To: 5.1.2e [redacted]@barendrecht.nl]
Cc: 5.1.2e [redacted]@barendrecht.nl]; 5.1.2e [redacted]@ridderkerk.nl]
From: 5.1.2e [redacted]
Sent: Wed 8/23/2023 1:31:33 PM
Subject: Advies VRR op plan Amzo speellocatie
Received: Wed 8/23/2023 1:31:34 PM

De VRR heeft snel geschakeld. Hieronder lees je de belangrijkste zaken uit het advies dat zij geven op het speelveldplan van Amzo. Naar aanleiding van het VRR advies heb ik mijn opmerkingen/aanvullingen daartussen gezet.

Op locatie Bijldorp-West 13 in Barendrecht zit AMZO Specialistische Begeleiding.

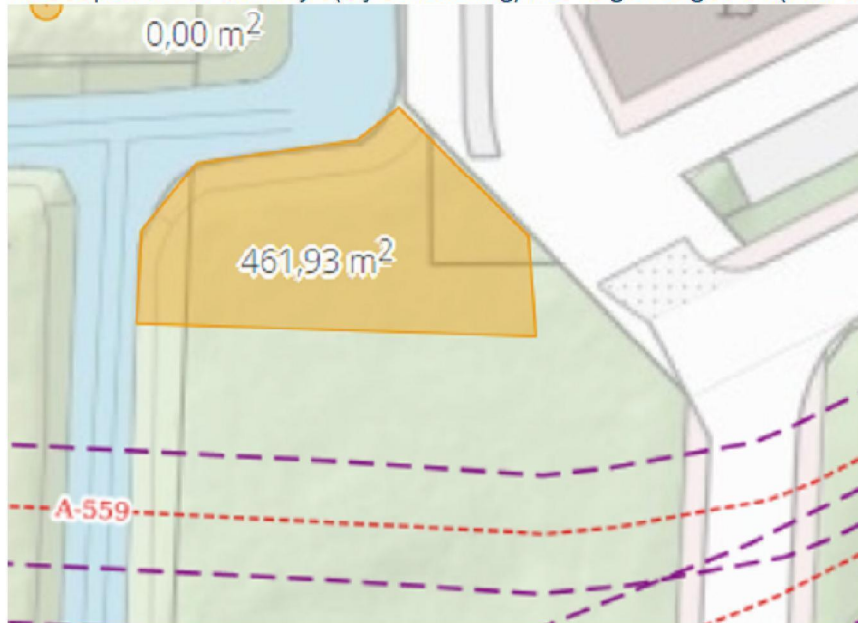
VRR: Voor het meest geloofwaardige scenario bij een buisleiding (een fakkelbrand) houden wij een afstand van 15 meter aan. Deze zou ik hier dan ook aanraden.

5.1.2e Het speelveld was nu ingetekend direct buiten de belemmeringstrook op 5 meter van de leiding. Wanneer je nog eens 10 met moet opschuiven dan blijft (bij benadering) het volgende gebied (incl. talud) over om in te vullen.

Ik weet niet of dit voldoende ruimte geeft voor het idee dat Amzo heeft.

Nu is 15 meter een adviesafstand waar we misschien nog wel iets van kunnen afwijken.

Wanneer het voor het plan passend is om tussen de 10 en 15 meter van de leiding te liggen dan lijkt mij dit ook nog wel acceptabel.

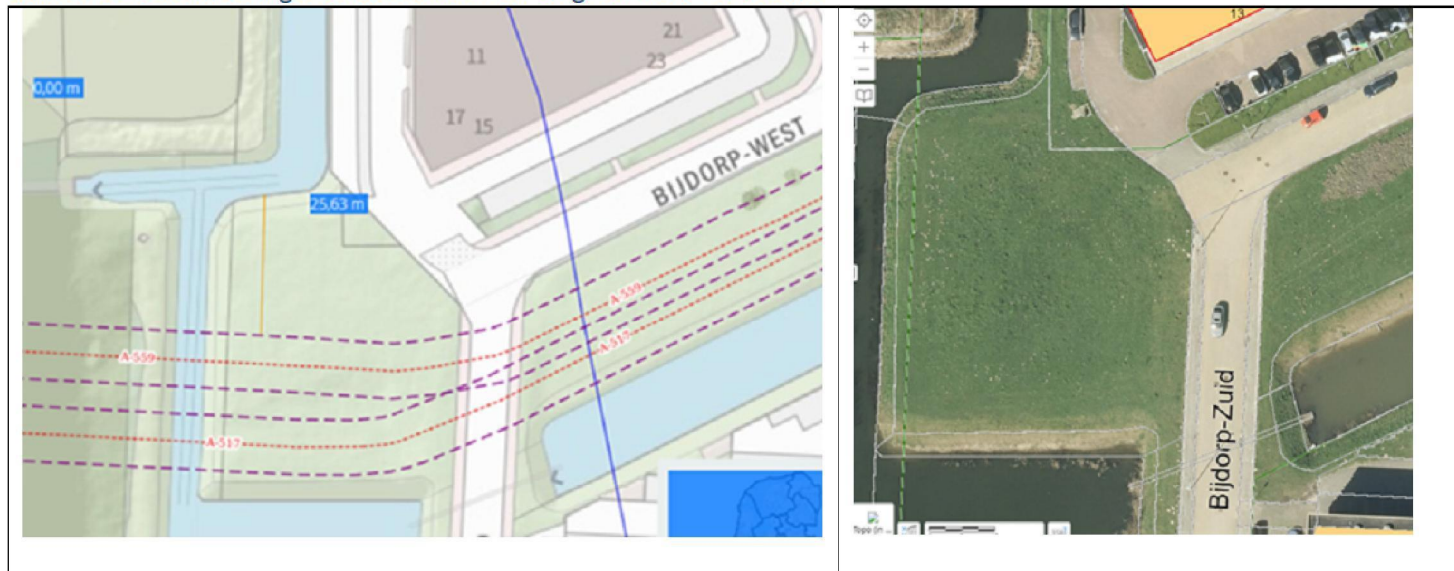
Hieronder een tekening waarop de leidingen met een rode stippellijn zijn weergegeven.

De rode stippellijnen worden geflankeerd door paarse stippellijnen die de belemmeringenstrook van de leidingen weergeven.

Binnen de belemmeringenstrook is bouwen en graafwerk verboden.

Dan blijft dus alleen het gedeelte van het perceel buiten de belemmeringenstrook over.

Daar zou het ontwerp een kwartslag gedraaid misschien net inpassen. Misschien dat daar nog naar gekeken kan worden door de ontwerper.
